# NON CONFORMITES RELEVES ET TRAVAUX PROJETES

## MISE EN PLACE DE L'AGENDA ACCESSIBILITE

15 rue du Docteur Marcland, BP 61730, 87025 LIMOGES Cedex  
CENTRE HOSPITALIER ESQUIROL

PRO-DCE

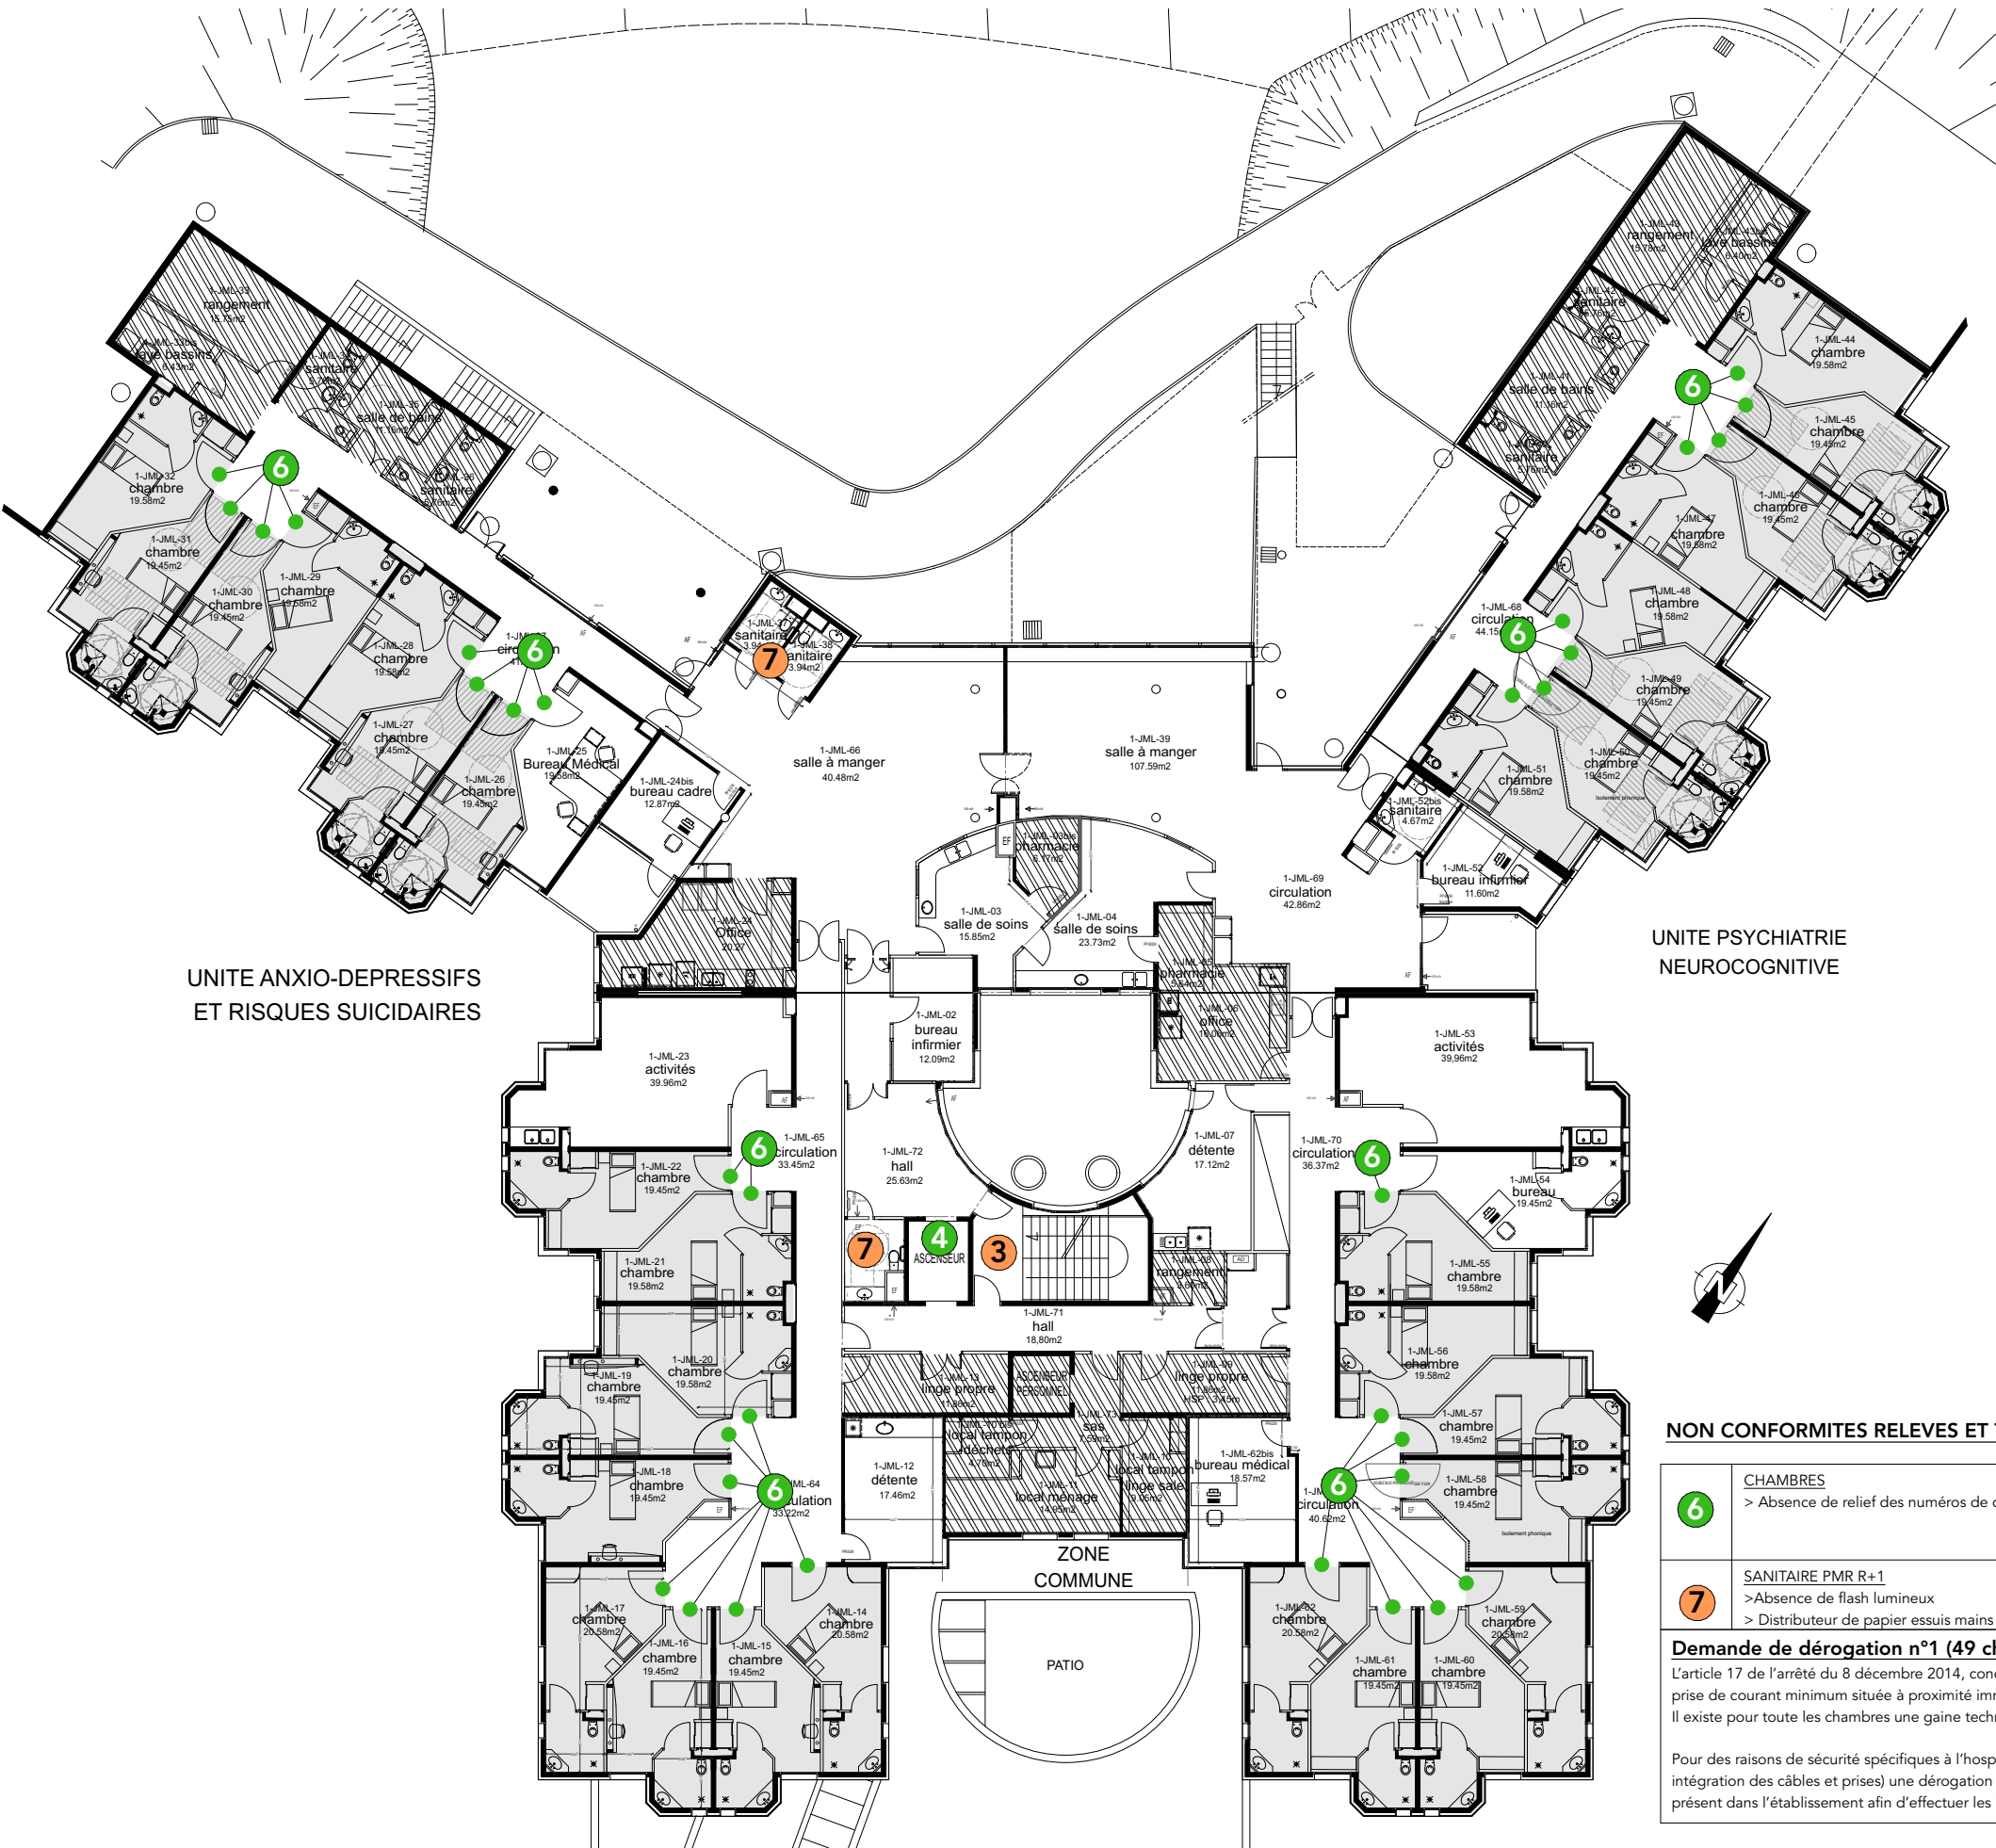
1	<p><b>STATIONNEMENT</b></p> <ul style="list-style-type: none"> <li>&gt; Absence de bande de guidage jusqu'à l'entrée du bâtiment</li> <li>&gt; Absence de stationnement réservé PMR à proximité de l'entrée</li> <li>NOTA : il existe une place PMR à proximité d'une entrée secondaire présentant une forme de pente devant la porte et mal identifiée + il est indiqué sur le parking un emplacement pour les taxis-ambulances que l'on ne retrouve pas sur le parc de stationnement</li> <li>&gt; Eclairage &lt;20 lux sur cheminement entre place de stationnement PMR et accès bâtiment</li> </ul>	<p><b>TRAVAUX PROJETES</b></p> <p>PLACE RESERVEE « TAXIS-AMBULANCES » :</p> <ul style="list-style-type: none"> <li>&gt; Ajout d'un panneau « réservé taxi - ambulance »</li> <li>&gt; Reprise du marquage délimitant la place de stationnement</li> </ul> <p>PLACE PMR A CREER :</p> <ul style="list-style-type: none"> <li>&gt; Installation d'un panneau signalétique en façade</li> <li>&gt; Marquage au sol délimitant la place de stationnement (5,00 x 3,30m)</li> <li>&gt; Marquage au sol représentant le logo PMR</li> <li>&gt; Pose d'une bande de guidage entre la place de stationnement et l'entrée principale du bâtiment</li> <li>&gt; Installation d'un éclairage permettant d'obtenir un éclairement &gt; 20lux sur le cheminement depuis la voie publique jusqu'à l'entrée</li> </ul>

2	<p><b>ACCES A L'ETABLISSEMENT</b></p> <ul style="list-style-type: none"> <li>&gt; Interphone située à une distance &lt;40cm d'un angle rentrant</li> </ul>	<p><b>TRAVAUX PROJETES</b></p> <ul style="list-style-type: none"> <li>&gt; Déplacement de l'interphone</li> </ul>
3	<p><b>ESCALIER DU RdC au R+2</b></p> <ul style="list-style-type: none"> <li>&gt; Sous face escalier présentant un obstacle à une hauteur &lt;2,20m sur cheminement au RdC</li> <li>&gt; Mains-courantes trop courtes en partie basse de l'escalier sur palier du R+1 et du RdC</li> <li>&gt; Absence de bande d'éveil à la vigilance devant escalier sur chaque palier</li> <li>&gt; Nez de marche non contrastés</li> <li>&gt; Absence de contraste sur les 1ères et dernières contremarches de chaque volée</li> </ul>	<p><b>TRAVAUX PROJETES</b></p> <ul style="list-style-type: none"> <li>&gt; Installation d'une chaînette sous escalier permettant d'éviter l'obstacle</li> <li>&gt; Mains courantes à prolonger de la longueur d'un giron de chaque coté de l'escalier au RDC et coté extérieur au R+1</li> <li>&gt; Pose de nez de marche contrasté du RDC au R+2</li> <li>&gt; Habillage des 1ères et dernières contremarches de chaque volée avec une bande en PVC collée (soit 8 contremarches)</li> <li>&gt; Pose de bandes podotactiles devant escalier sur les paliers du R+2 et R+1</li> </ul>

4	<p><b>ASCENSEUR</b></p> <ul style="list-style-type: none"> <li>&gt; Absence de main-courante dans la cabine</li> <li>&gt; Absence de message vocal en cabine indiquant sa position à l'arrêt</li> <li>&gt; Absence de signal sonore sur paliers prévenant de l'ouverture des portes</li> <li>&gt; Absence de signal sonore sur paliers utilisant des sons différents pour la montée et la descente de la cabines</li> <li>&gt; Absence de flèches lumineuses indiquant le sens de déplacement de la cabine sur paliers</li> </ul>	<p><b>TRAVAUX PROJETES</b></p> <ul style="list-style-type: none"> <li>&gt; Ajout d'une main-courante en cabine</li> <li>&gt; Remplacement carte électronique de l'ascenseur pour ajout des messages vocaux et lumineux conformes aux règles d'accessibilité à l'intérieur et à l'extérieur de la cabine.</li> </ul> <p>NOTA :</p> <ul style="list-style-type: none"> <li>&gt; les niveaux sonores devront être compris entre 35 et 65 dB(A)</li> <li>&gt; L'ascenseur dispose de 2 portes palières par niveau (du RDC au R+2)</li> </ul>

5	<p><b>SIGNALETIQUE ET REPERAGE RdC BAS</b></p> <ul style="list-style-type: none"> <li>&gt; Absence de signalétique permettant de repérer l'accueil/secrétariat, l'espace d'attente et les sanitaires accessibles à tous</li> <li>&gt; Erreur de signalétique sur WC non accessible public</li> </ul>	<p><b>TRAVAUX PROJETES</b></p> <ul style="list-style-type: none"> <li>&gt; Création d'une signalétique dans la circulation permettant d'indiquer le chemin pour accès à l'accueil, à la salle d'attente et au WC PMR</li> <li>&gt; Remplacement signalétique sur sanitaires non PMR face aux bureaux de consultation</li> </ul>
7	<p><b>SANITAIRE PMR RdC BAS</b></p> <ul style="list-style-type: none"> <li>&gt; Absence de flash lumineux</li> </ul>	<p><b>TRAVAUX PROJETES</b></p> <ul style="list-style-type: none"> <li>Installation d'un flash lumineux sur SSI</li> </ul>

## Demande de dérogation n°1 (49 chambres en R+1 et R+2 dont 12 chambres PMR)

L'article 17 de l'arrêté du 8 décembre 2014, concernant les dispositions spécifiques relatives aux chambres des établissements comportant des locaux d'hébergement, exige une prise de courant minimum située à proximité immédiate de la tête de lit des toutes les chambres. Il existe pour toute les chambres une gaine technique située au dessus du lit avec prises et fluides médicaux.

Pour des raisons de sécurité spécifiques à l'hospitalisation psychiatrique (risque de suicide), combinées à une disproportion manifeste des travaux (saignées dans les cloisons pour intégration des câbles et prises) une dérogation est demandée afin qu'aucune prise ne soit mise en place à proximité des lits. D'autre part, le personnel soignant est constamment présent dans l'établissement afin d'effectuer les branchements d'appareils spécifiques nécessaires aux patients.

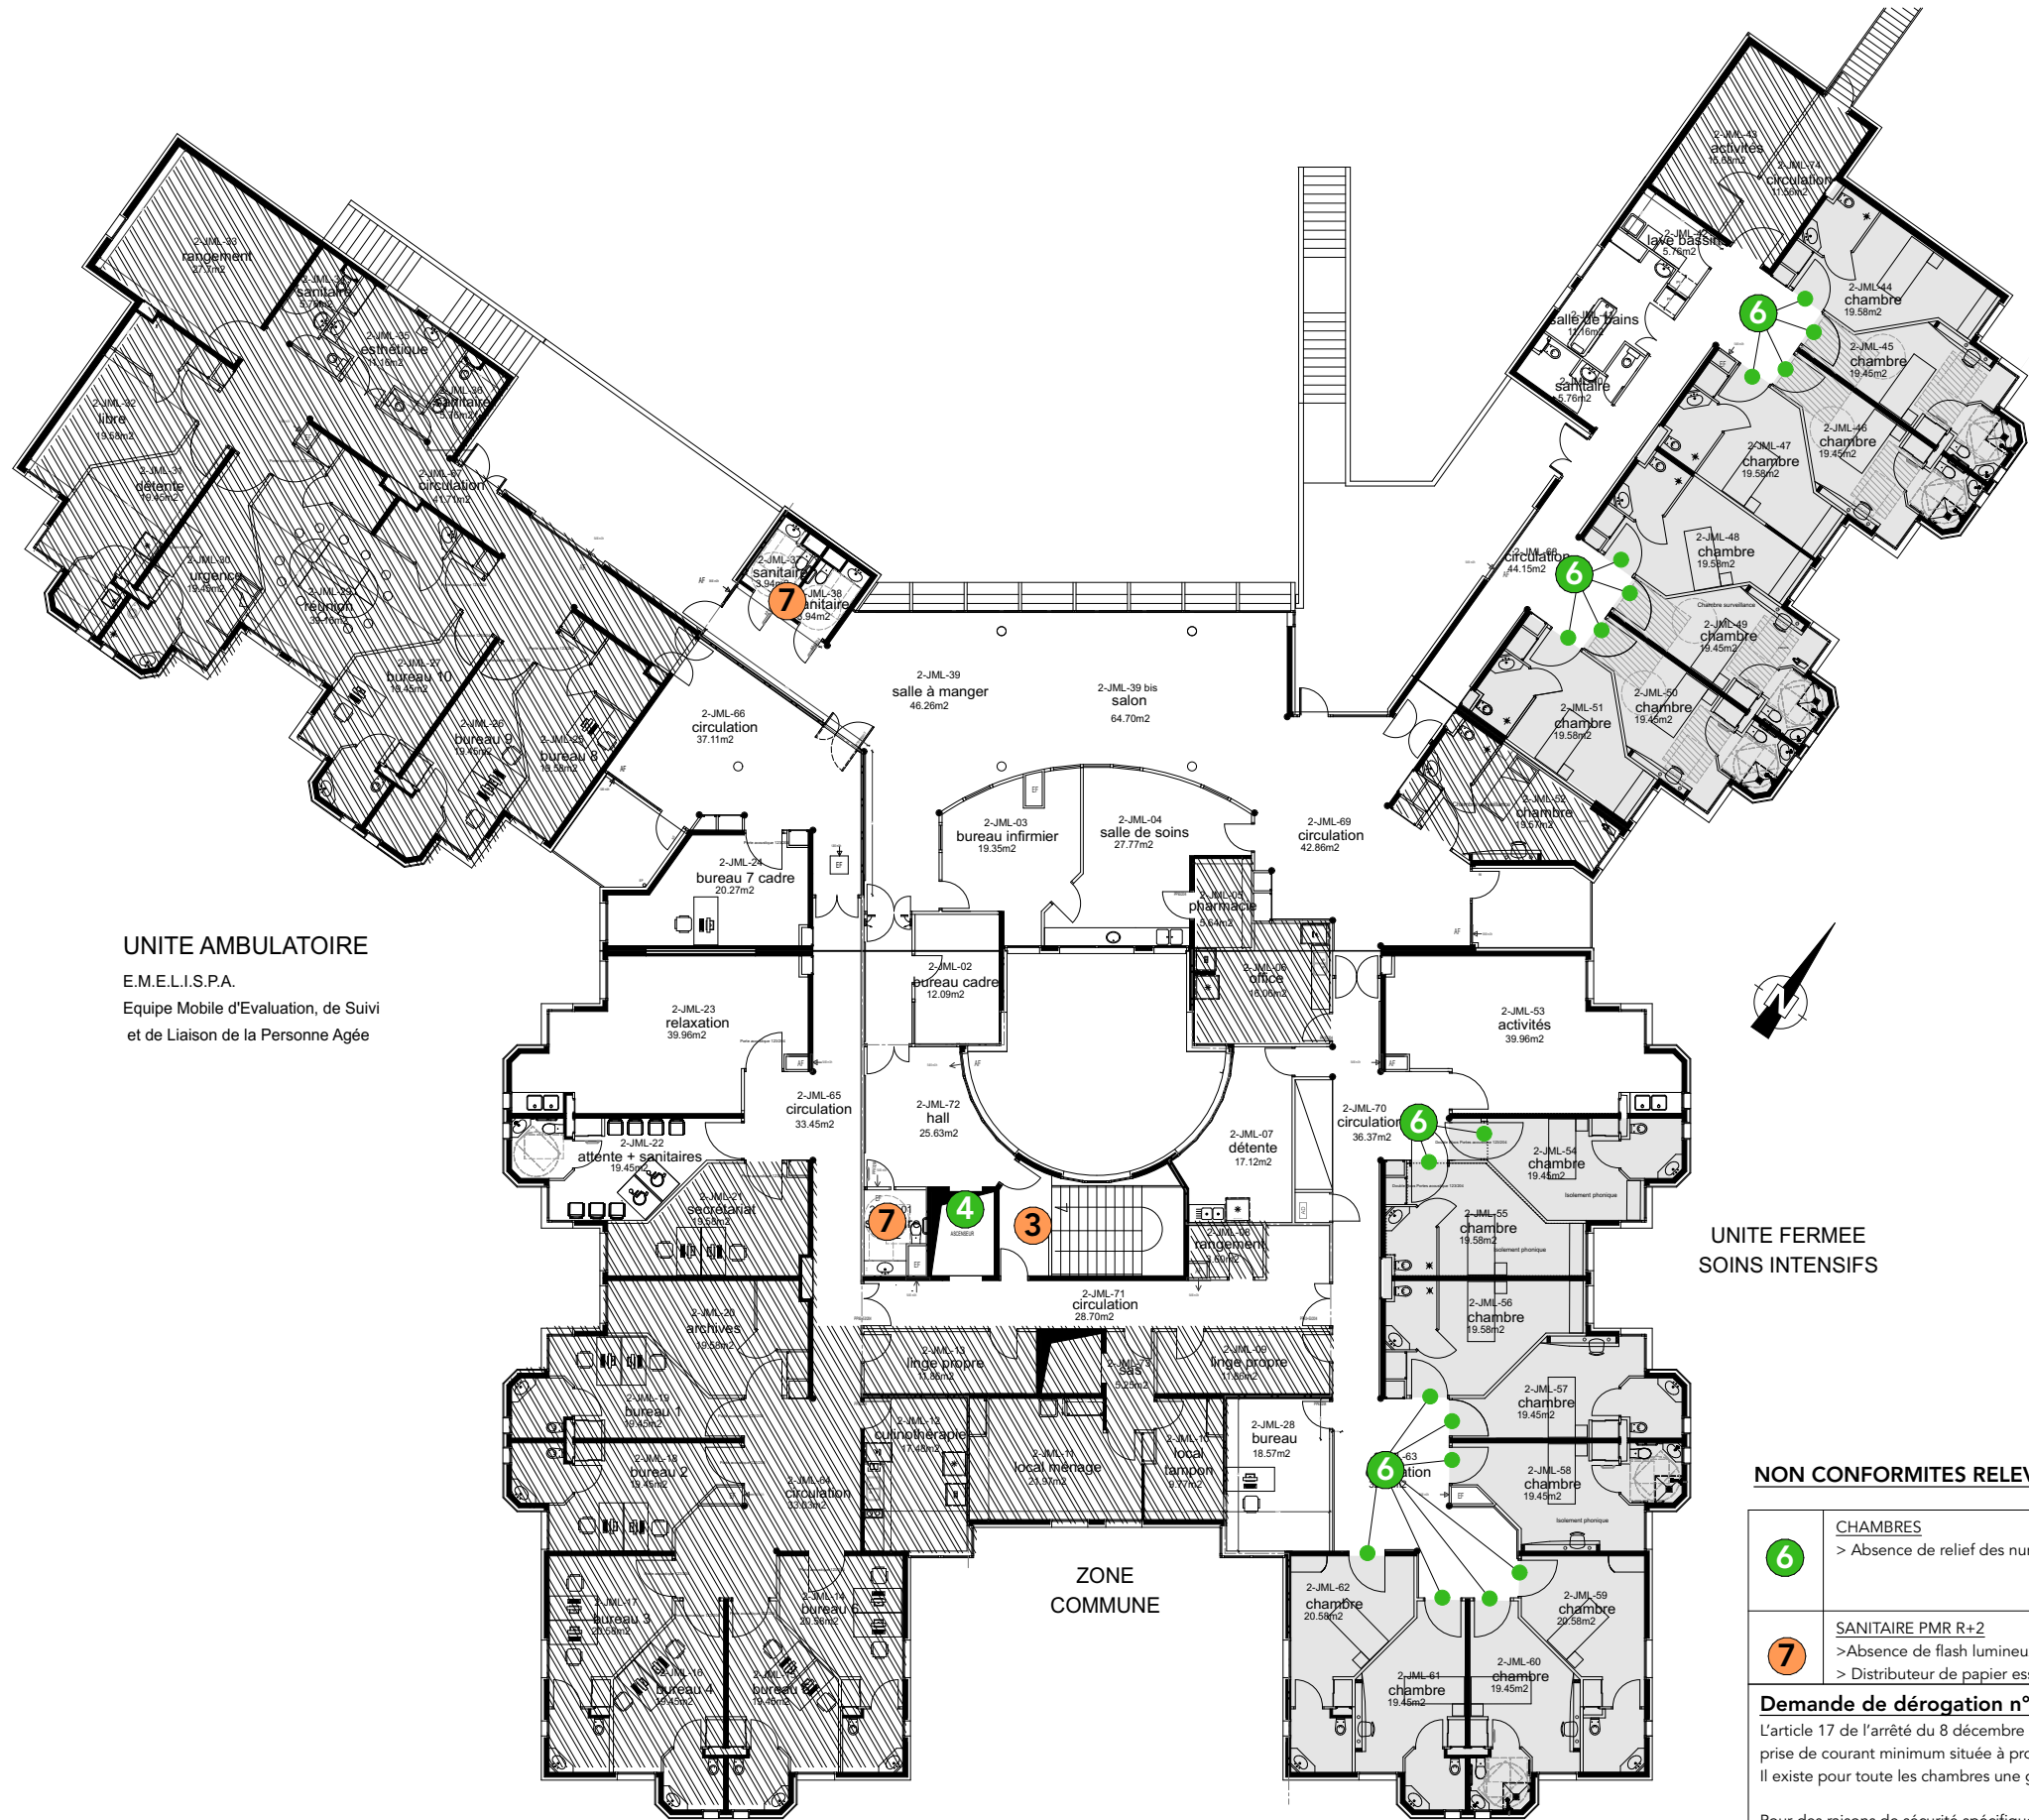
6	<b>CHAMBRES</b> > Absence de relief des numéros de chambre figurant sur les portes	<b>TRAVAUX PROJETES</b> > Ajout de numéros en relief sur chaque porte de chambre (numéro ajouter sous les plaques signalétiques existantes) - 49 chambres concernées sur les 2 niveaux (R+1 et R+2)
7	<b>SANITAIRE PMR R+1</b> > Absence de flash lumineux > Distributeur de papier essuis mains situé à une hauteur >1,30m	<b>TRAVAUX PROJETES</b> Installation d'un flash lumineux sur SSI

Demande de dérogation n°1 (49 chambres en R+1 et R+2 dont 12 chambres PMR)

L'article 17 de l'arrêté du 8 décembre 2014, concernant les dispositions spécifiques relatives aux chambres des établissements comportant des locaux d'hébergement, exige une prise de courant minimum située à proximité immédiate de la tête de lit des toutes les chambres. Il existe pour toute les chambres une gaine technique située au dessus du lit avec prises et fluides médicaux.

Pour des raisons de sécurité spécifiques à l'hospitalisation psychiatrique (risque de suicide), combinées à une disproportion manifeste des travaux (saignées dans les cloisons pour intégration des câbles et prises) une dérogation est demandée afin qu'aucune prise ne soit mise en place à proximité des lits. D'autre part, le personnel soignant est constamment présent dans l'établissement afin d'effectuer les branchements d'appareils spécifiques nécessaires aux patients.
